**COMUNITÀ MONTANA DELLA CARNIA**  
**Piani di Classificazione Acustica, L.R. 16/2007**  
**per i Comuni della Carnia**

Comune di Arta Terme

**Documento delle osservazioni e controdeduzioni**

## **Controdeduzioni alle osservazioni presentate in seguito all'adozione del Piano di Classificazione acustica per il comune di Arta Terme**

*Fig 1 Classificazione delle aree in oggetto nella versione definitiva del Piano tenendo conto delle indicazioni della Amministrazione Comunale e del punto 4.5 delle Linee Guida Regionale*

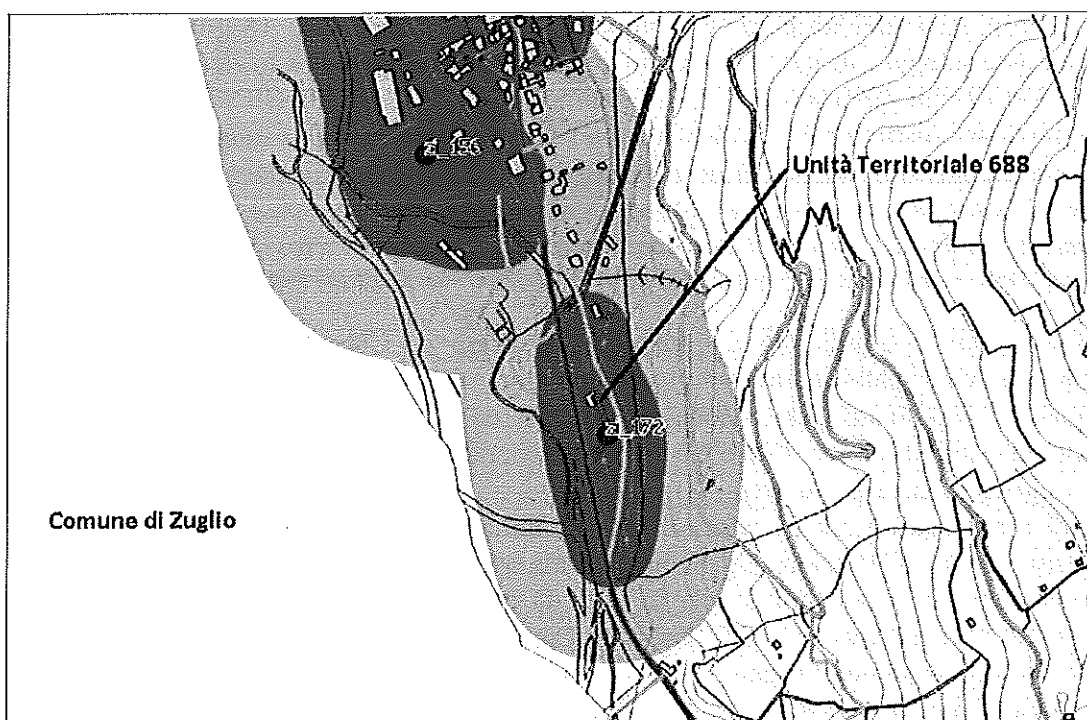
**Oggetto dell'osservazione:** Si richiede l'attribuzione di una classe acustica adeguata ad una area Edipower, individuabile, all'interno del P.C.C.A., con la Unità territoriale 668; si richiede inoltre l'individuazione di adeguate fasce acustiche attorno alle stesse aree produttive.

**Controdeduzioni:** La Delibera di Giunta Regionale del Friuli Venezia Giulia numero 463 del 2009 (B.U.R. n° 12 del 25 marzo 2009) approva in via definitiva i "Criteri e le linee guida per la redazione dei Piani Comunali per la Classificazione Acustica del Territorio ai sensi dell'articolo 18, comma 1, lettera a) della L.R. 18 giugno 2007 n° 16", ad essa allegati. In tali Linee Guida, al punto 4.3 *Criteri per la definizione della classe V e VI* viene riportato che *Per la definizione delle classi V e VI si fa riferimento allo strumento urbanistico comunale o sovra-comunale di scala adeguata. Tutte le U.T. che hanno una destinazione urbanistica "D : Parti del territorio destinate ad impianti industriali o ad essi assimilati" (in accordo con la definizione del vigente strumento di pianificazione territoriale regionale) vengono classificate, nella fase parametrica, in classe acustica V, ivi incluse le aree portuali ad intensa attività.*

In prima istanza quindi nella redazione del Piano di Classificazione Acustica le diverse aree degli stabilimenti del proponente non è stata considerata come industriale in quanto classificata come Zona S (Servizi ed attrezzature collettive - Servizi tecnologici) all'interno del Piano Regolatore Generale Comunale.

L'incongruenza tra tipo di zona (S) ed effettiva attività all'interno dell'area (non solo sede di infrastruttura, ma presenza di attività industriale) è emersa in sede consiliare, contestualmente all'adozione del Piano. E' stata quindi condivisa l'idea di riclassificare urbanisticamente l'area, portandola in zona D con opportuna futura variante. Prima della definitiva approvazione del Piano di Classificazione Acustica, al fine di ovviare a tale incongruenza, si è optato per il riconoscimento di fatto della attività industriale presente nell'area, pur in assenza di un riconoscimento urbanistico, appoggiandosi alle Linee Guida al punto 4.5 che riporta *Attività Industriali non ricadenti in zone "D": una volta conclusa l'assegnazione delle classi parametriche come sopra descritto, si deve verificare se insistono attività industriali in zone urbanistiche non classificate come "D" dal lo strumento di pianificazione comunale o sovra-comunale; in questi casi si ricorda che in base alla definizione delle classi acustiche (D.P.C.M. 14 novembre 1997), non sono possibili insediamenti industriali nelle aree aventi classi acustiche I, II e III. Nel caso si debba modificare la classe acustica parametrica di una U.T. per i casi sopra descritti, tale modifica deve essere puntualmente documentata.*

Seguendo tale indicazione delle Linee guida Regionali l'area in oggetto verrà trattata come una Zona D, con la creazione delle relative fasce. Seguendo ancora le indicazioni delle Linee guida Regionali, e come sopra accennato, appare inoltre opportuno che l'Amministrazione Comunale preveda un'uniformità tra il PCCA e il PRGC per dette aree, anche con espreso riferimento dell'articolo 24 comma 1 della LR 16/2007 che cita: *"Qualora il piano comunale di classificazione acustica comporti la determinazione di zone di cui deve essere modificata la destinazione urbanistica, il Comune apporta le necessarie varianti al Piano Operativo Comunale (POC)."* Seguendo tale procedura quindi si accoglie le osservazioni del proponente, contestualizzandole in una attività di revisione della classificazione urbanistica condivisa all'interno della Amministrazione. Una volta riconosciute le attività produttive, e calcolate le opportune fasce di rispetto, la classificazione delle aree deve anche tenere conto del contesto, oltre che dei criteri generali utilizzati nella redazione dei PCCA in forma associata. Si ritiene in questo senso opportuna una classificazione delle aree in classe IV.

Piano Arta

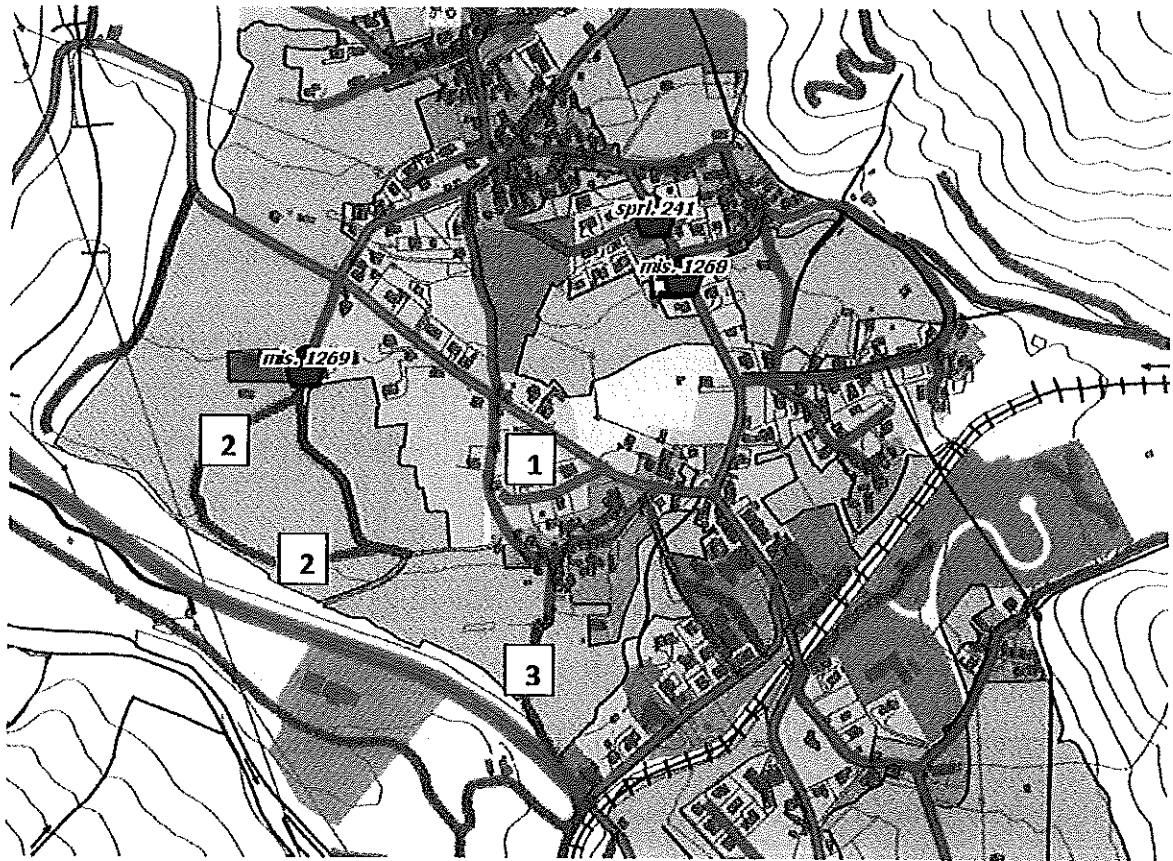
- 1) Laterale di via Marconi – trattasi di strada d'accesso (privata) di modeste dimensioni
- 2) Zona "Ex mobilificio Giarle" – viabilità non presente né in sito né nelle previsioni del P.R.G.C.
- 3) Collegamento tra S.S. 52bis e "Borgo Chiusini" – trattasi di sentiero pedonale

1. Si tratta di una viabilità esistente può essere modificata da E- Urbana a F-locale ai sensi Nuovo Codice della Strada.
2. La strada viene riportata dalla Cartografia Tecnica Regionale Numerica. La sua eventuale rimozione dal P.C.C.A. non comporta nessuna alterazione della classificazione acustica.

3. E' correttamente classificata come strada F-locale ai sensi Nuovo Codice della Strada.
4. La strada viene comunemente utilizzata e percorsa da veicoli, è accessibile da strada pubblica urbana, seppur trovandosi su proprietà privata. Viene quindi mantenuta la classificazione F-Locale.

Arta Terme Capoluogo

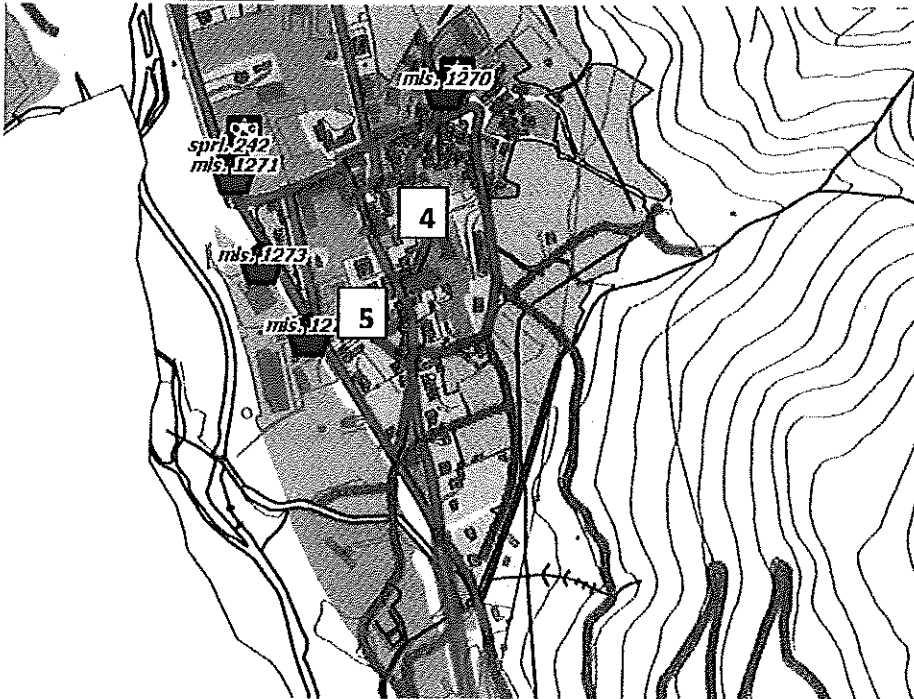
- 4) Area di pertinenza dell'Hotel Gortani – trattasi del "cortile" della struttura alberghiera
- 5) Laterale di via Umberto I – trattasi di viabilità pedonale

5. La classificazione può essere modificata da E- Urbana a F-locale ai sensi Nuovo Codice della Strada. Tale modifica non comporta nessuna alterazione della classificazione acustica.

Cabia

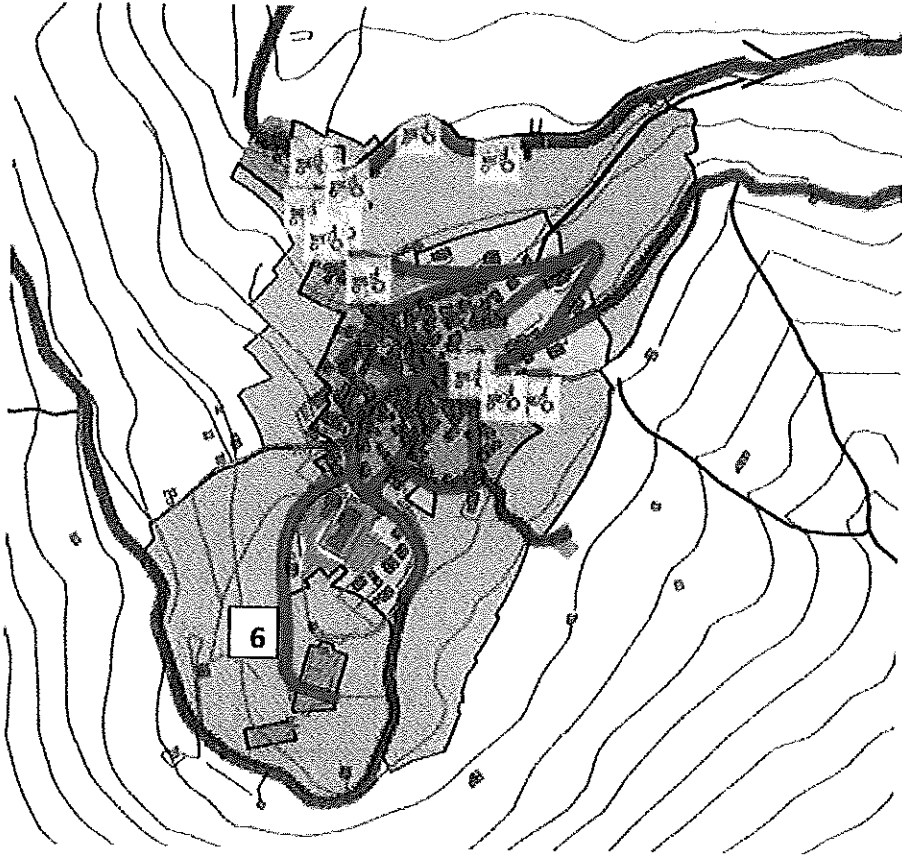
- 6) Strada accesso al cimitero – trattasi di strada di modeste dimensioni e con traffico limitatissimo

6. La classificazione può essere modificata da E- Urbana a F-locale ai sensi Nuovo Codice della Strada.
7. E' correttamente classificata come strada F-locale ai sensi Nuovo Codice della Strada.

*Handwritten mark*  
Cedarchis

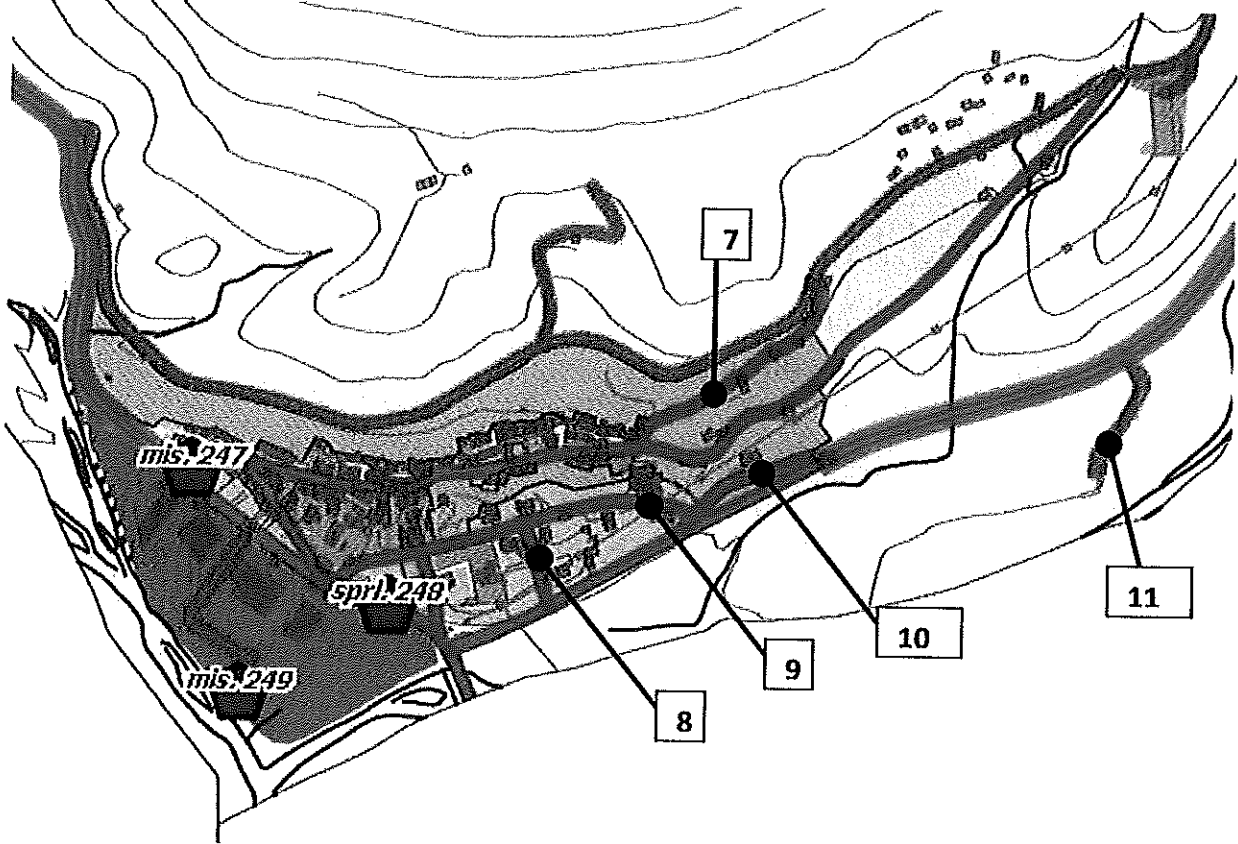
- 7) Trattasi di viabilità pedonale di larghezza limitata
- 8) Viabilità privata a servizio di 4 unità abitative, NON collegata alla viabilità interna della frazione (strada ceca);
- 9) Trattasi dell'area di pertinenza (cortile) di un edificio destinato ad abitazione, non è una strada;
- 10) Trattasi dell'area di pertinenza (cortile) di un edificio destinato ad abitazione, è un ex sedime di strada;
- 11) Strada inesistente – trattasi di pista d'accesso realizzata nel greto del torrente Chiarsò

8. La classificazione può essere modificata da E- Urbana a F-locale ai sensi Nuovo Codice della Strada. Viene modificata la geometria di 2,5 metri al fine di eliminare il collegamento con la viabilità interna.

9. La strada viene riportata dalla Cartografia Tecnica Regionale Numerica come rotabile sterrata. La sua eventuale rimozione dal P.C.C.A. non comporta nessuna modifica sostanziale al Piano

10. La strada viene riportata dalla Cartografia Tecnica Regionale Numerica come strada secondaria. La rimozione dal P.C.C.A. non comporta nessuna modifica sostanziale al Piano.

11. E' correttamente classificata come strada F-locale ai sensi Nuovo Codice della Strada.
12. La strada viene riportata dalla Cartografia Tecnica Regionale Numerica (CTRN) come rotabile sterrata. La rimozione del tratto di collegamento dal P.C.C.A. non comporta nessuna modifica sostanziale al Piano
13. La strada viene riportata dalla Cartografia Tecnica Regionale Numerica (CTRN) come rotabile sterrata. La rimozione dal P.C.C.A. non comporta nessuna modifica sostanziale al Piano
14. E' correttamente classificata come strada F-locale ai sensi Nuovo Codice della Strada.
15. E' correttamente classificata come strada F-locale ai sensi Nuovo Codice della Strada.
16. La strada viene riportata dalla Cartografia Tecnica Regionale Numerica (CTRN) come rotabile sterrata. La rimozione dal P.C.C.A. non comporta nessuna modifica sostanziale al Piano

Piedim

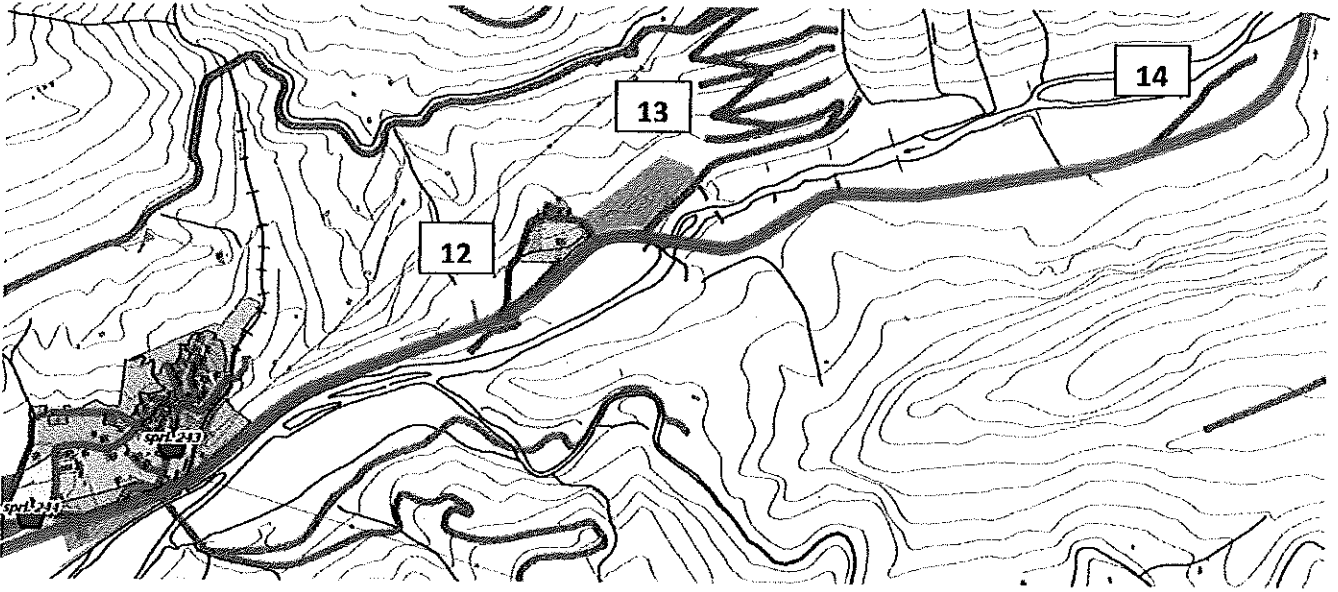
- 12) La strada non crea un collegamento ma bensì trattasi di due distinte strade che tra loro non si incontrano
- 13) Strada inesistente – trattasi di opera di sostegno della strada provinciale posta a monte
- 14) Strada inesistente – trattasi di pista d'accesso realizzata nel greto del torrente Chiarsò
